Osservazione n. **3** n. Prot. **1073/11** data Arrivo **11/01/2011** Esito **Favorevole all'accoglimento**

Richiedente **NOVA Aurelio Innocente**

- DOCUMENTO DI PIANO Indirizzi-AdT 13
- PIANO DEI SERVIZI
- PIANO DELLE REGOLE
- DETERMINAZIONE RETICOLO IDRICO MINORE

Via / Piazza **via Como** civico **14/a** Foglio **3** Mappale **69** Sub

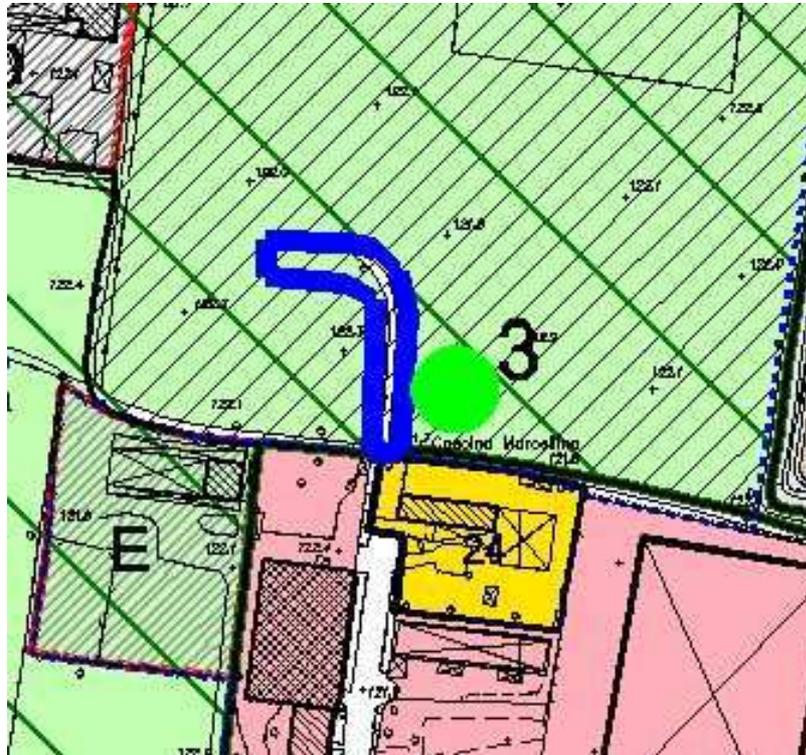
Si chiede una modifica della viabilità di progetto prevista nell'AdT 13: si propone la cosiddetta "Strada vicinale dei Morti" o il passaggio attraverso l'area a parcheggio del multisala come alternativa alla via Como, salvaguardando così diverse essenze arboree autoctone e specie rare di fauna locale.

Favorevole all'accoglimento. Per la viabilità di accesso e uscita dall'AdT 13 è già previsto (vedi scheda indirizzi progettuali AdT 13) che non venga utilizzata l'esistente strada vicinale dei morti, ma sia realizzato, per l'accesso all'ambito, un prolungamento dell'attuale strada di accesso alla multisala cinematografica "UCI Cinemas" e, per l'uscita dall'ambito, sia realizzata una nuova viabilità locale sul confine sud/est necessaria ad assicurare il collegamento tra le nuove aree residenziali e via S. Francesco. La nuova viabilità non andrà quindi ad alterare le diverse essenze arboree autoctone e le specie rare di fauna locale presenti sull'area di proprietà del richiedente.
